『ハイテクウッドプラス内装建材カタログ Vol.7』内容訂正のお知らせ

日頃は、弊社製品をご愛顧いただき厚く御礼を申し上げます。
この度、『HITECHWOOD PLUS 内装建材カタログ Vol.7』におきまして、下記ページの内容に一部誤りがございました。
皆様にはご迷惑をおかけし深くお詫びいたしますと共に、訂正させていただきます。

P.290 玄関部材

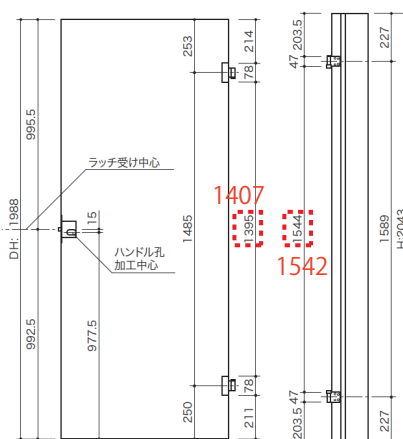
玄関巾木、リフォーム枠の画像が、
玄関框になっていました。
(カラバリは合っています)

玄関巾木

リフォーム枠

P.313 施工ポイント 片開きドア

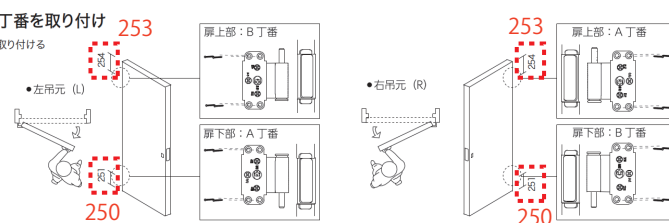
⑥ 扉に丁番を取り付け

扉に丁番を取り付ける
